Кампания по.: **2011-0002**

Предмет: **Верхнее анкерное крепление для фиксаторов вейкборда**

№. **2011-2**

ГОД	МОДЕЛЬ	НОМЕР МОДЕЛИ	СЕРИЙНЫЙ НОМЕР
2011	WAKE™ PRO	26BA, 26BB	См. приложение

1. Изменение в конструкции верхнего анкерного крепления

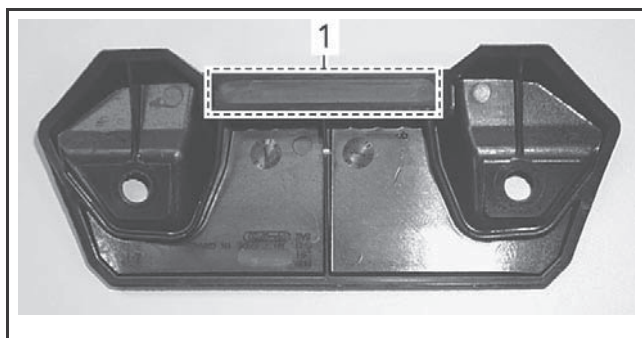
На некоторых гидроциклах было установлено верхнее анкерное крепление для фиксаторов вейкборда, которое не соответствует спецификации.

Несмотря на то, что фиксатор для вейкборда может казаться закреплённым правильно, его установка будет неполной.

Заменить верхнее анкерное крепление новым.

Наим.	P/N	Кол-во
Верхнее анкерное крепление	(P/N 291 003 583)	1

## СНИМИТЕ ВЕРХНЕЕ АНКЕРНОЕ КРЕПЛЕНИЕ

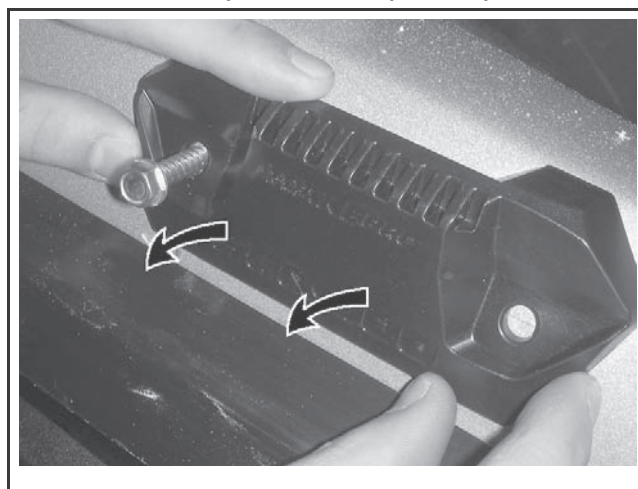
1. Отверните винты верхнего анкерного крепления.

**ПРИМЕЧАНИЕ:** Винты потребуются для последующей сборки.

2. Снимите верхнее анкерное крепление.

## УДАЛИТЕ ГЕРМЕТИК

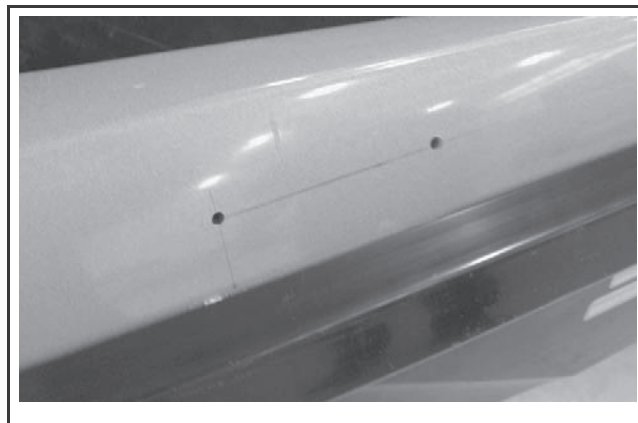
3. Удалите остатки герметика.

**НАНЕСИТЕ ГЕРМЕТИК**

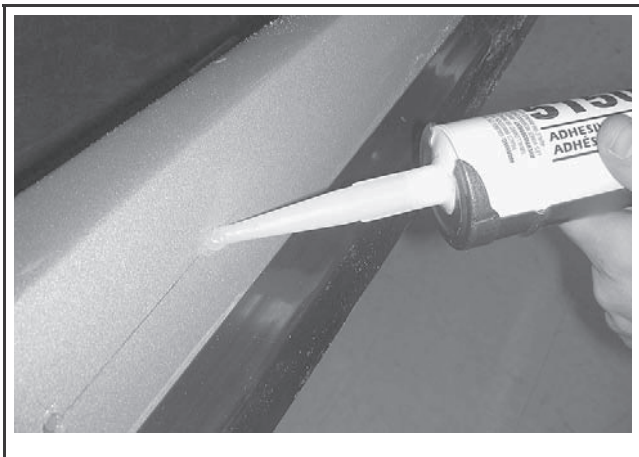
4. Нанесите небольшое количество LOCTITE 5150 (SILICONE SEALANT) (P/N 296 000 309) в каждое крепёжное отверстие.

**МОМЕНТ ЗАТЯЖКИ ВИНТОВ  
КРЕПЛЕНИЯ АНКЕРА**

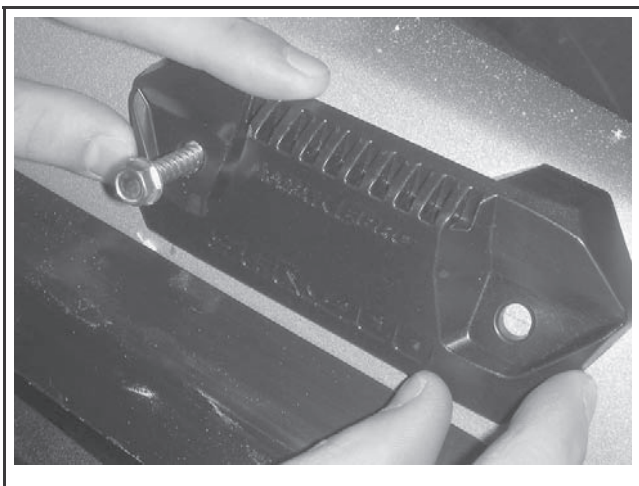
5. Установите НОВОЕ анкерное крепление.
6. Затяните винты крепления согласно указанной ниже спецификации.

(6±1) Н•м
